Vi treng fleire opplysningar før vi kan behandla søknaden - gbnr 137/532 Alver

Tiltak: Terrasse/carport og mur
Byggjestad: Gbnr: 137/532
Tiltakshavar: Runar Nestegjerde Haugen
Ansvarleg søker: Ing Taule AS

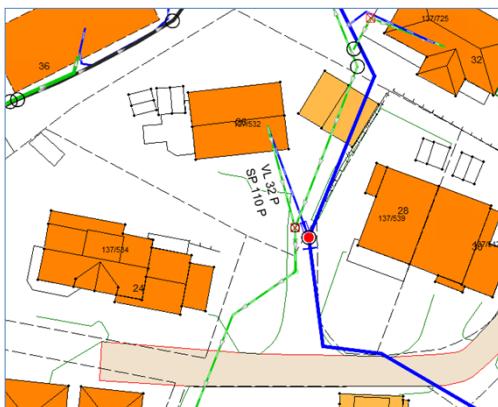
Det går fram av kommunen sitt leidningskart at det går ein offentleg vassleidning og privat avløpsanlegg over eigedomen, sjå kartutsnitt.

Det går fram av «Standard abonnementvilkår for vann og avløp – administrative bestemmelsen» pkt 3.4.1 1. ledd at nye tiltak skal ha ein avstand på minst 4 meter til kommunalt leidningsnett. Når avstand er mindre enn 4 meter må det søkjast om dispensasjon frå bestemmelsen. Det er kommunen si avdeling for samferdsel, veg, vatn og avløp – forvaltning som handsamar søknaden.
